Punkt/ Unterpunkt	Zitierung des Punktes	Art*	Begründung/Kommentar	vorgeschlagene Änderung	Entscheidung TRVB AK/ Änderung
1. Allgemeines	Wenn in dieser Richtlinie Wärmedämmungen für Brandabschnittsbildungen im Brandverhalten mindestens A2 beschrieben sind, sind Produkte mit geeigneter Rohdichte und einem Schmelzpunkt von mindestens 1.000°C zu verwenden. Hinweis: Es wird darauf hingewiesen, dass die dargestellten Beispiele in bauphysikalischer Hinsicht nicht geprüft wurden.	t	Es ist unklar, warum generell nur Steinwolle (Schmelzpunkt > 1.000°C) bei ALLEN Details/Abbildungen verwendet werden muss. Die Erforderlichkeit sollte je Detail gesondert beurteilt werden, da diese unterschiedlich ist (keine Anforderung bei seitlichen Dämmungen beim Hochzug von Brandwänden über Flachdächern, A2 alleine auch jedenfalls ausreichend, usw..). Weiters ist der Hinweis auf die bauphysikalische Ausführung unklar, zumal nur praxismgerechte und herstellungsfähige Details verwendbar sind, nicht jedoch nicht funktionierende.	Streichen des gesamten Absatzes. + Einarbeiten der Zusatzanforderung des Schmelzpunktes von Mineralwolle nur bei den relevanten Abbildungen.	Streichen angenommen Schmelzpunkt wird in Ab

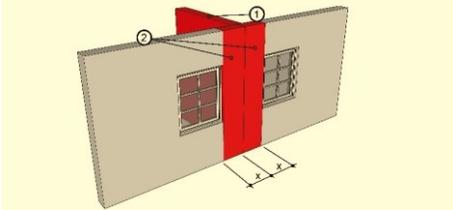
<p>4.1.2.7</p>	<p>BAW im Zusammenschluss zweier geneigter Dächer</p> <p>Ausführung in Stahlbeton in der Klassifizierung EI 90 und A2 Abstand $X = 50$ cm (bis Mitte BAW)</p> <ol style="list-style-type: none"> 1 BAW 1 2 BAW 2 3 Eindeckung A2 (z.B. Blech) <p>Abbildung 13</p>	t	<p>Die Intention dieser Regelung wird grundsätzlich positiv begrüßt. Jedoch ist die technische Ausbildung des Details der Abbildung 13 nicht praxistauglich (die praxisgerechte Herstellbarkeit der dargestellten schrägen Betonbauteile ist unklar; die Befestigung der Holzbauteile in Verlängerung zu den Betonbauteilen ist unklar; es fehlen wesentliche Schichten im Dachaufbau (wie z.B. maßstabsgetreu</p>	<p>Adaptierung der Abbildung 13 wie folgt:</p> <ul style="list-style-type: none"> - Konkretisierung der Herstellbarkeit der dargestellten Betonbauteile bzw. Darstellung alternativer Bauteile (eben von Holzdachkonstruktion 	<p>Der gesamte Punkt entfällt ersatzlos.</p>

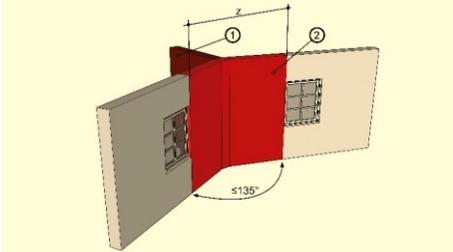
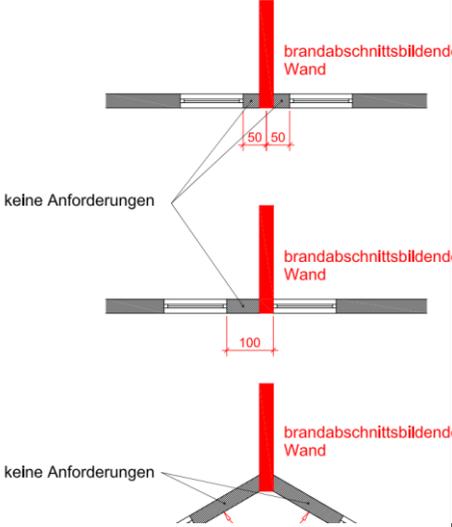
<p>dargestellte Dämmstärken, Befestigungsunterkonstruktionen der Blecheindeckung, Unterkonstruktion und Bestandteile der Kastenrinne mit doppelter Abdichtung, etc.)). Diese müssten ergänzt werden (z.B. Dachaufbau mit Dämmung.</p>	<p>steilen, welche mit BSPlatten odgl. zu bekleiden wären)</p> <ul style="list-style-type: none"> - Maßstabsgetreue Darstellung der Dämmschichten (wesentliche Änderung des Details!) - Darstellung der fehlenden Schichten wie Unterkonstruktionen für den Blechdachaufbau (Schalung, Konstruktion zur Distanzierung im Bereich der Dämmschicht, etc.) - Darstellung der erforderlichen Unterkonstruktion für die Kastenrinne 	
<p>4.1.2.8</p>	<p>BAW mit Dachanschluss ohne durchlaufende Dachlatten mit Eindeckung in A2 innerhalb des Gebäudes Die Eindeckung ist nichtbrennbar auszuführen. Zwischen der Eindeckung und der BAW ist eine nichtbrennbare Ausfüllung z.B. Aufmörtelung mit Wärmedämmung in A2 herzustellen. Das Mörtelbett ist mit der darunterliegenden Wand z.B. mit Steckeisen zu verbinden. Die Lattung ist in einem Bereich von 100 cm (x), gemessen von der Mitte der BAW, mindestens in A2 auszuführen und muss eine Unterbrechung (Entkopplung) gemäß Abbildung aufweisen. Über der Holzverschalung der Untersicht ist eine Feuerschutzplatte EI90 und A2 in einem Bereich von 100 cm (x), gemessen von der Mitte der BAW, zu montieren, die die BAW im Randbereich überlappt.</p> <div style="background-color: #ffffcc; padding: 5px;"> <ol style="list-style-type: none"> 1 BAW 2 Feuerschutzplatte EI90 und A2 3 Dachlatte und Konterlattung A2 4 Dachdeckung A2 5 Dämmung A2 6 Mörtelbett </div>	<p>t</p>	<p>Es fehlt in der Abbildung die Schalungsebene. Sofern hier Anforderungen an A2 bestehen, müssten geeignete Platten (z.B. Gipsfaserplatte) verwendet werden.</p> <p>Es sollte die Konterlattung/Lattung konstruktiv im Bereich der Mörtelung getrennt werden (links und rechts), da ansonsten bei Absturz einer Dachfläche ein Rausreißen der Lattung mit Versagen des Details stattfinden könnte.</p> <p>Weiters sollte klargestellt werden, dass diese Detailvariante für alle Gebäudeklassen zulässig ist, da in Behördenverfahren bei Anforderung der BAW in EI 90 und A2 oftmals die seitliche Verschwenkung im Dachbereich auch ebenfalls vollständig in „EI 90 und A2“ gefordert wird.</p>	<p>Adaptierung der Abbildung 14 wie folgt:</p> <ul style="list-style-type: none"> - Darstellung der Schalungsebene samt Angabe etwaiger Anforderungen - Konstruktive Trennung der Konterlattung/Lattung jeweils beidseitig der Vermörtelung (Stoßstelle) 	<p>Angenommen - Punkt 1 und 2, wird in der Abbildung dargestellt</p>
